「フェライト鋼の破壊靱性参照温度 T_0 決定のための試験方法に関する 日本電気協会への説明依頼事項(その1)」に対する回答

令和2年1月10日
(一社)日本電気協会
原子力規格委員会

図 4-1 サイドグループ付き試験片(□■)とサイドグループのない試験片(○●)による破壊靱性分布(ワイブルプロット)の比較

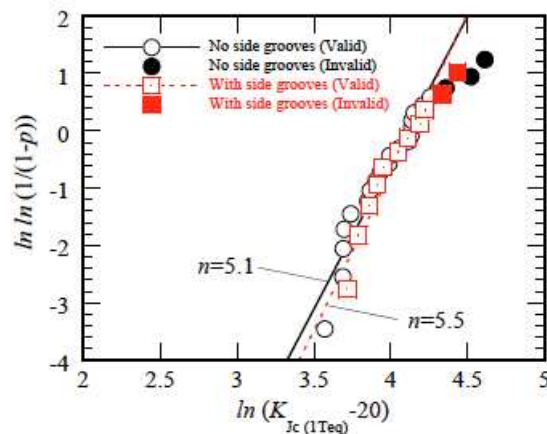
(4) 「MCT-3300 サイドグループ」において、Mini-C(T)に対してサイドグループを付与しないことを推奨していますが、付与した場合の影響について、検討した内容を説明して下さい。

国産圧力容器鋼の溶接金属に対して Mini-C(T)試験片にサイドグループを導入した場合と導入しない場合の比較結果が報告されており、両者の破壊靱性分布に顕著な差異が見られないこと(図 4-1)が示されています[8]。
